志賀原子力発電所2号炉 敷地周辺の地質・地質構造について

敷地周辺(海域)の断層の評価
(コメント回答)

2023年10月6日
北陸電力株式会社

評価の流れ(第1144回審査会合時)

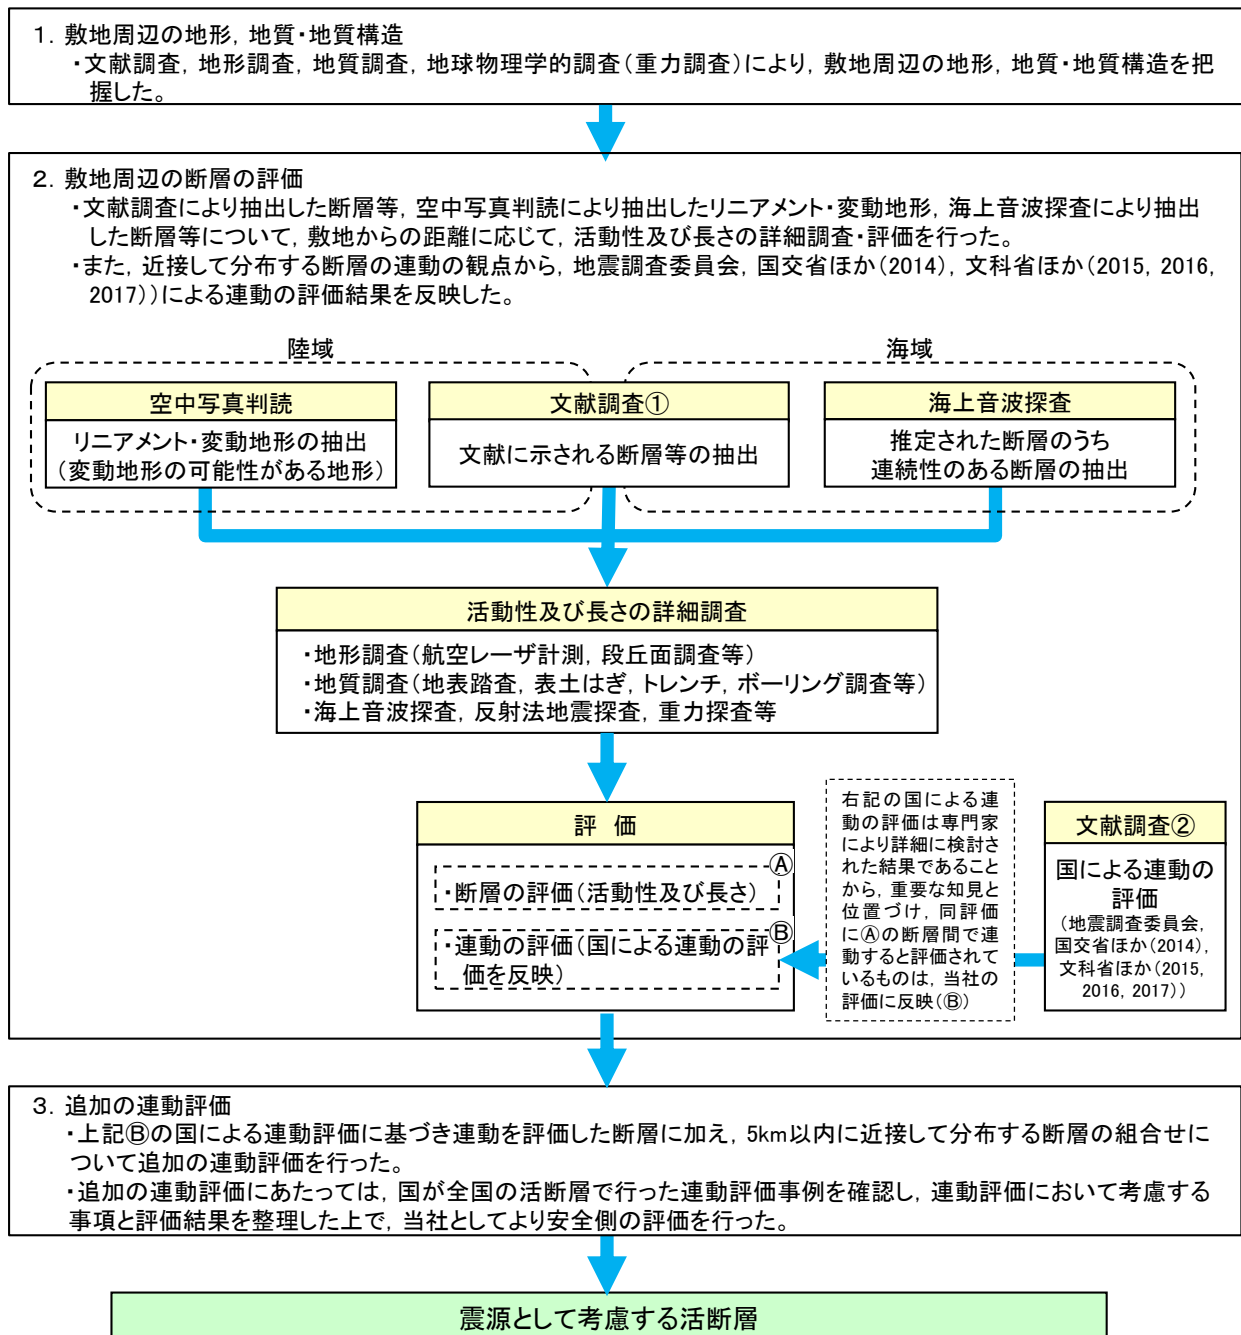
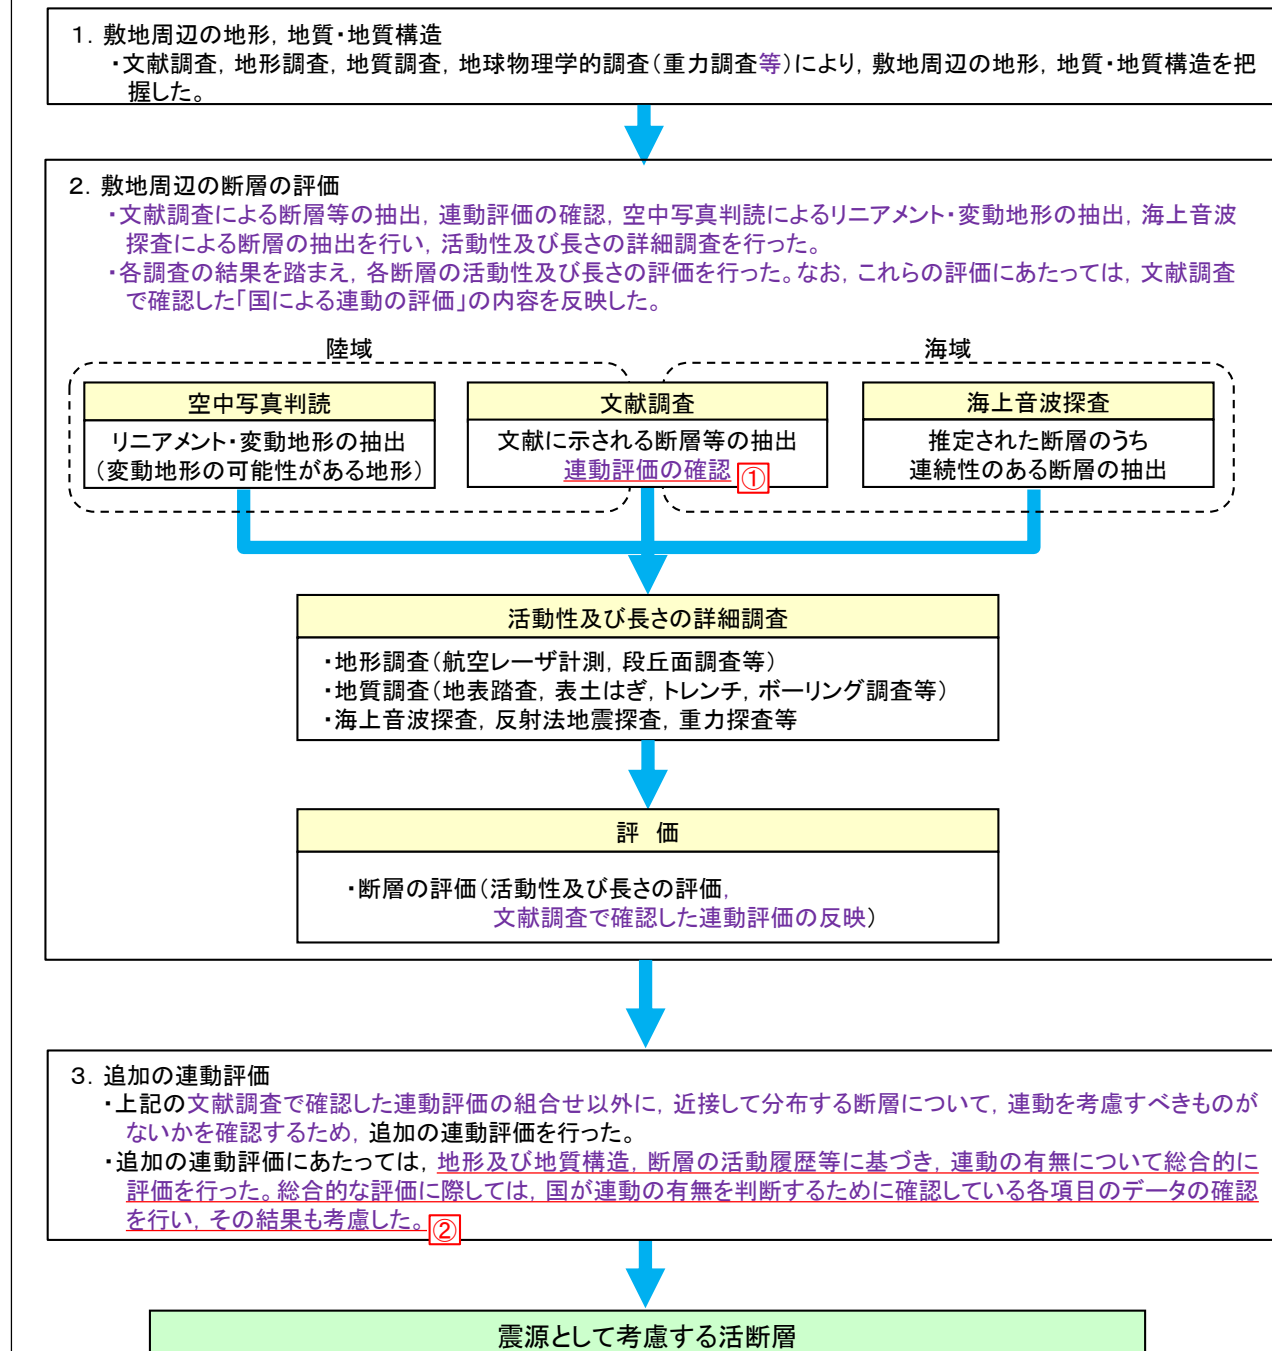
文献調査を個別断層の段階と連動評価の前段で分けて行っているが、文献調査は最初の段階で一括して整理し、その結果を踏まえ、個別断層の評価及び連動の評価を行うこと。

追加の連動評価にあたっては、国の行った評価結果を踏まえた評価を行っているが、画一的な評価で一律に評価することは難しいため、事業者の整理した考慮事項を踏まえ、個別断層毎にデータを考慮した上で総合的な評価を行うこと。

- 文献調査②としていた「国による連動の評価」については、最初の段階で「文献調査」として一括して整理し、その結果を反映して評価を行う流れとなるように資料構成を変更した。・・・下線部①
- 追加の連動評価にあたっては、地形及び地質構造、断層の活動履歴等に基づき、連動の有無について総合的に評価を行った。総合的な評価に際しては、国が連動の有無を判断するために確認している各項目のデータの確認を行い、その結果も考慮した。・・・下線部②

検討対象断層の組合せ

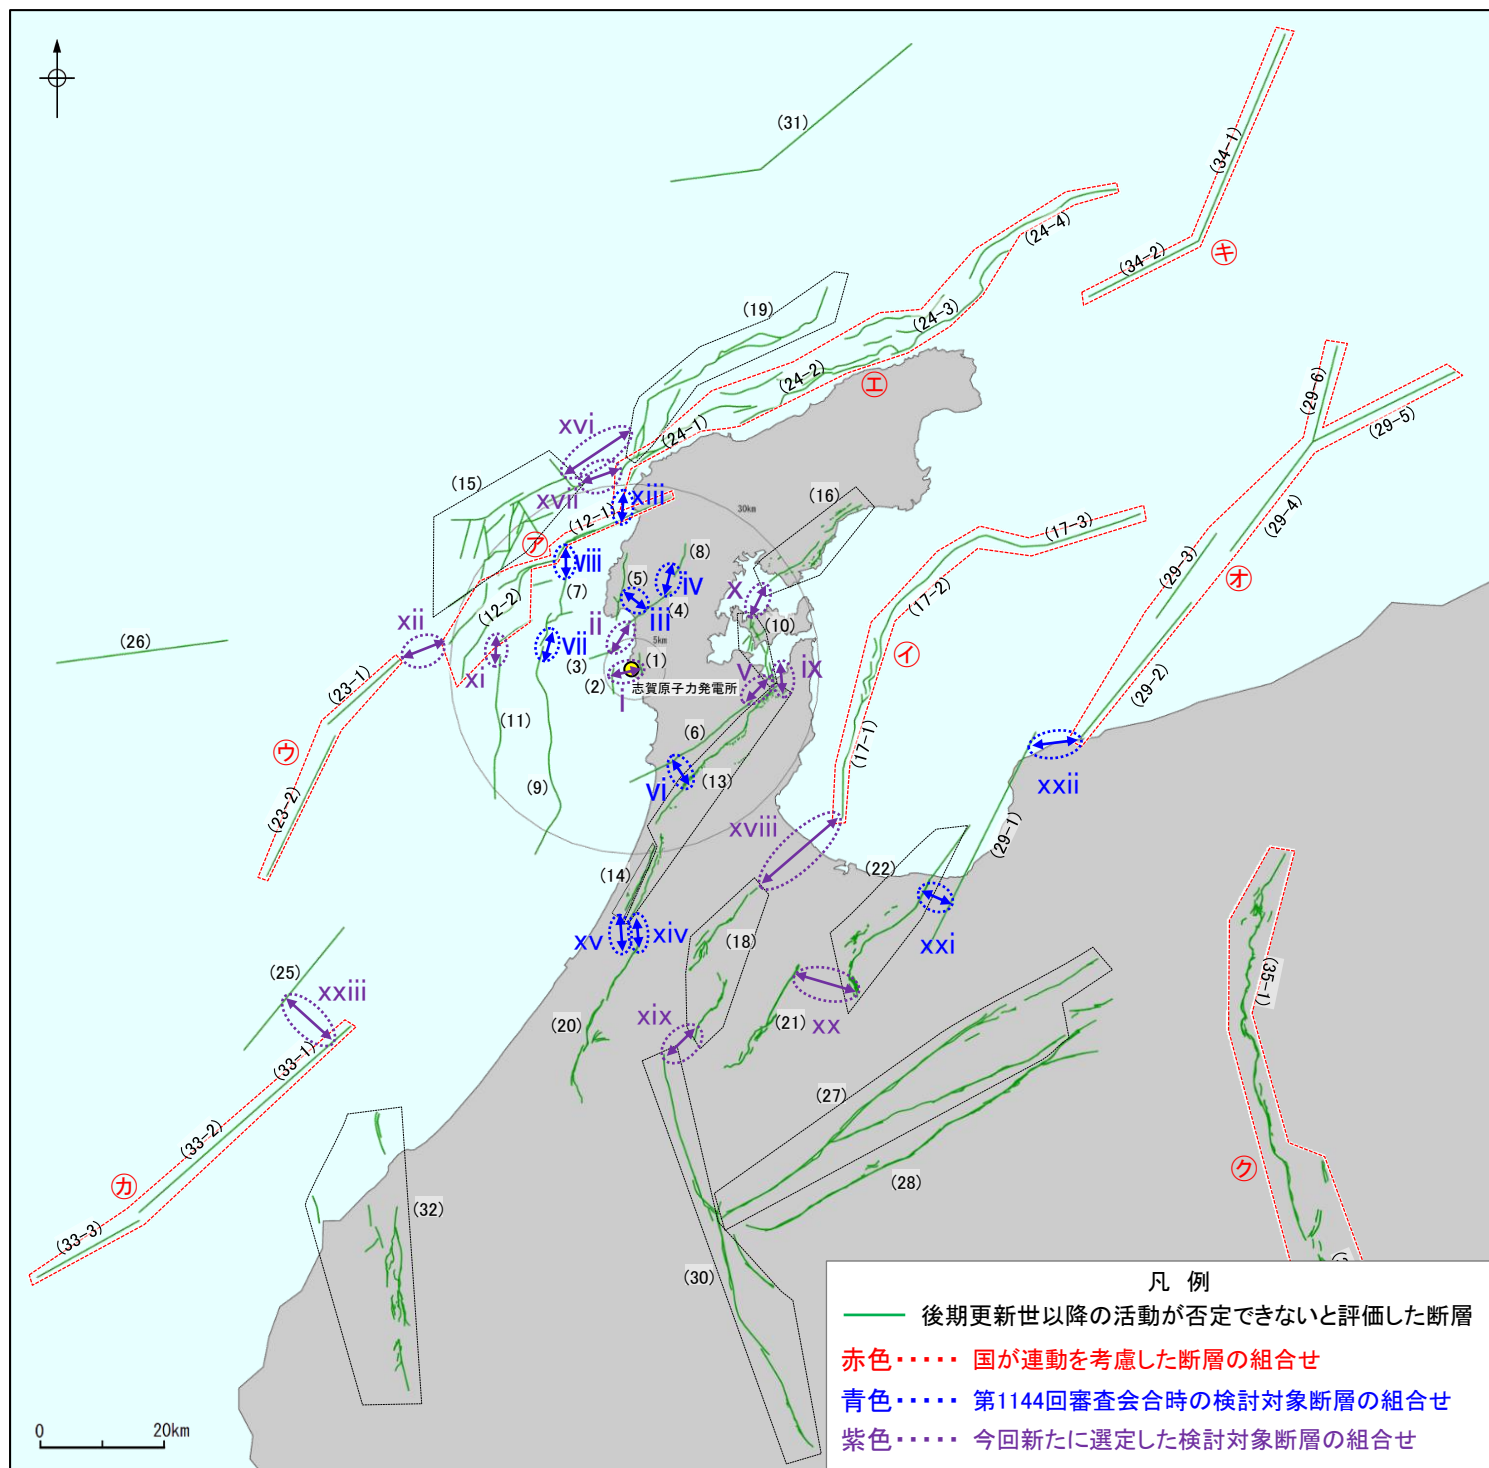
追加の連動評価を行う断層の組合せの選定にあたっては、松田(1990)のルールに基づき離隔距離が5km以内の断層に限定しているが、5kmを超えるものも選定の対象に含めて評価すること。

敷地近傍断層の福浦断層と兜岩沖断層についても、5km以内で近接して分布することから、追加の連動評価の検討対象として選定すること。

- 起震断層と断層間の離隔距離の関係を示した知見として、松田(1990)の5kmルールがあるものの、当社の連動評価にあたっては、安全側の観点から、5km以上の離隔距離がある断層についても、ほぼ一線にならぶ断層や並走する断層については検討対象とした。
- 敷地近傍断層の福浦断層と兜岩沖断層の組合せも含めて、近接して分布する断層の組合せ(23ケース)を連動の検討対象として選定した。

- ・複数の活断層が連動してより規模の大きな地震を引き起こすことを考慮して、近接する断層の組合せを選定した。
- ・隣り合う断層の離隔距離が5km以内のみならず5km以上ある場合についても、連動の有無を検討する断層の組合せとして選定した。
- ・ほぼ一線にならぶほぼ同じ走向の断層(下図A)に加え、走向を異にする断層(下図B)、並走する断層(下図C)も検討対象とした。

[3] 海士岬沖断層帯と羽咋沖東撓曲の連動の検討結果

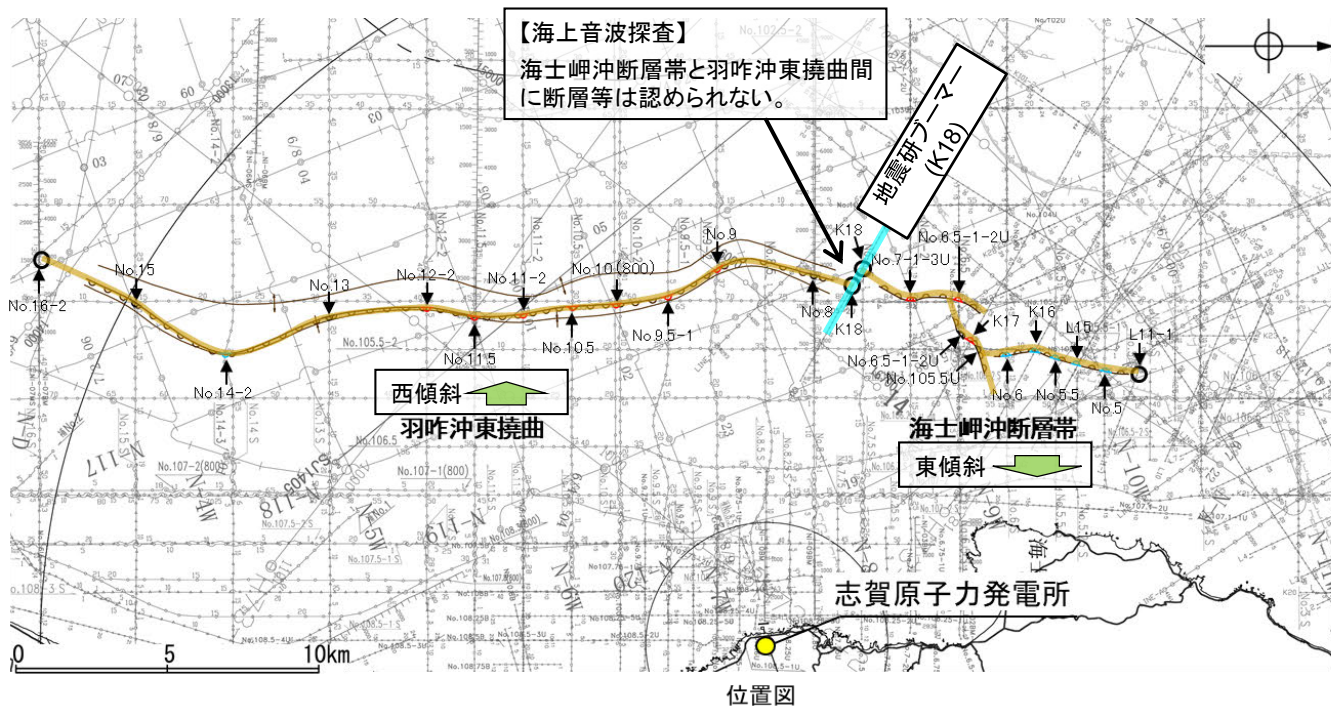
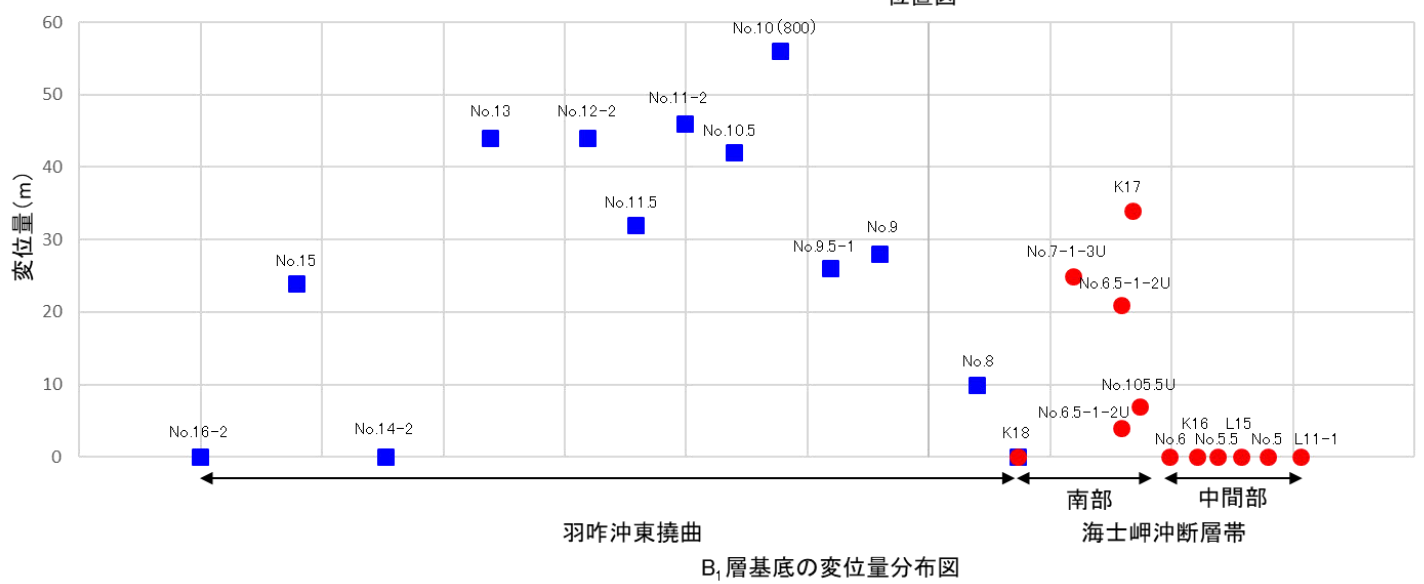
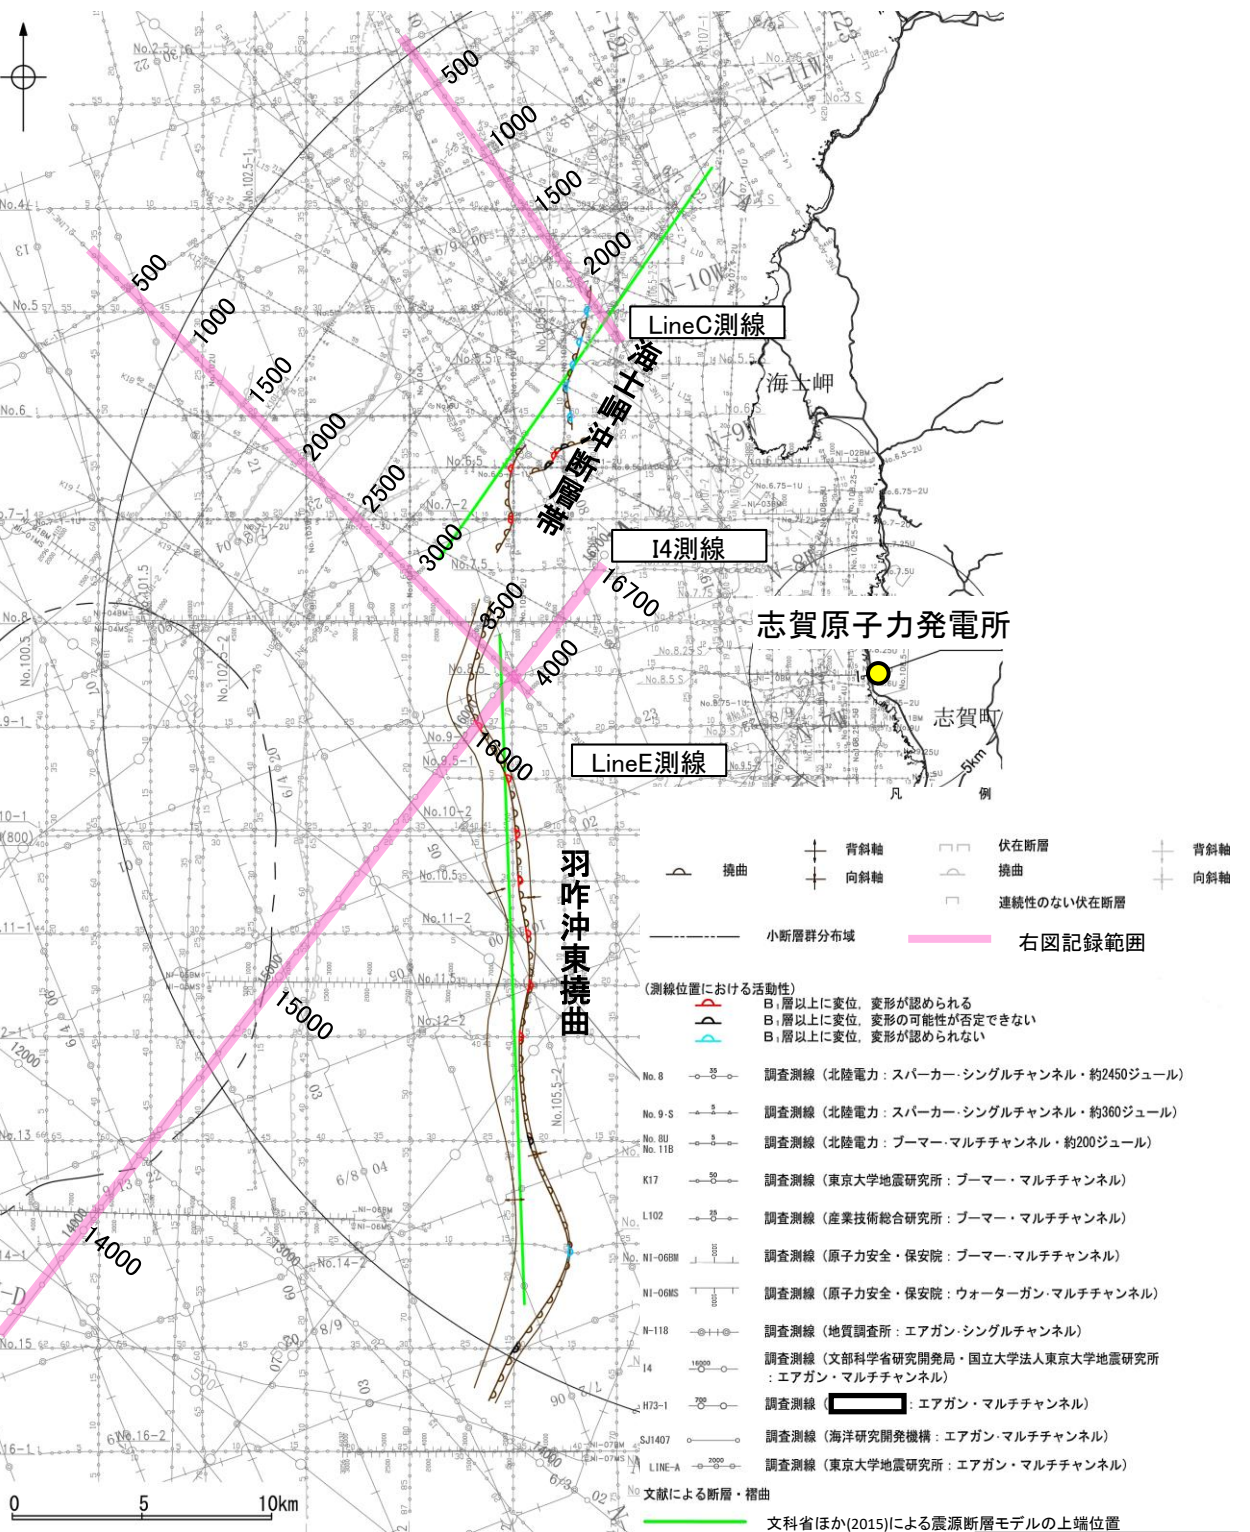
海士岬沖断層帯と羽咋沖東撓曲の連動評価については、断層面の傾斜方向が逆として連動を否定しているが、国の評価事例等も踏まえて、地表の痕跡だけにとらわれず、深部のデータを確認した上で、連動の可能性について評価すること。

- 海士岬沖断層帯と羽咋沖東撓曲の連動の有無を判断するため、国の評価事例等も踏まえて、深部エアガン調査のデータ等(次頁)を確認した上で、総合的に評価を行った。
 - ・国交省ほか(2014)、文科省ほか(2016)は、海士岬沖断層帯と羽咋沖東撓曲の連動を考慮していない。
 - ・海士岬沖断層帯と羽咋沖東撓曲の境界付近を境に南北で地質構造が大きく異なる(海士岬沖断層帯は隆起帯西縁で地層が急に落ち込む位置に想定される断層、羽咋沖東撓曲は東翼が急傾斜で幅が狭く西翼が緩傾斜で幅の広い非対称褶曲で東翼基部に断層が想定される)。
 - ・海士岬沖断層帯と羽咋沖東撓曲は、断層上盤の隆起が反対側に分布する(海士岬沖断層帯は東側、羽咋沖東撓曲は西側)。
 - ・海士岬沖断層帯と羽咋沖東撓曲は、断層面の傾斜方向が異なり(海士岬沖断層帯は東傾斜、羽咋沖東撓曲は西傾斜)、地下深部で断層面が離れていく関係にある。
 - ・両断層間の音波探査記録(K18測線)に変位、変形は認められず、両断層は連続しない。
 - ・B₁層(中部更新統~上部更新統)基底の変位量分布から、両断層が少なくとも後期更新世以降に一連で活動した傾向は認められない。
- 以上のことから、海士岬沖断層帯と羽咋沖東撓曲の連動は考慮しない。

【B₁層基底の変位量分布】
 ・海士岬沖断層帯のB₁層基底の変位量は、南部の中央付近が大きく、端部付近で小さくなる。中間部では変位が認められない。
 ・羽咋沖東撓曲のB₁層基底の変位量は、断層の中央付近が大きく、端部付近で小さくなる。
 ・以上のことから、海士岬沖断層帯と羽咋沖東撓曲の変位量はいずれも中央が大きく、端部付近で小さくなる傾向にあり、両断層が少なくとも後期更新世以降に一連で活動した傾向は認められない。

○文科省ほか(2015)は、海士岬沖断層帯を横断する測線(LineC測線)から、海士岬沖断層帯に対応する構造を深度約1.5kmまで確認しており、60°の東傾斜の断層としている。また、羽咋沖東撓曲を横断する測線(LineE測線、I4測線)から、羽咋沖東撓曲に対応する構造を深度約1.5kmまで確認しており、60°の西傾斜の断層としている。
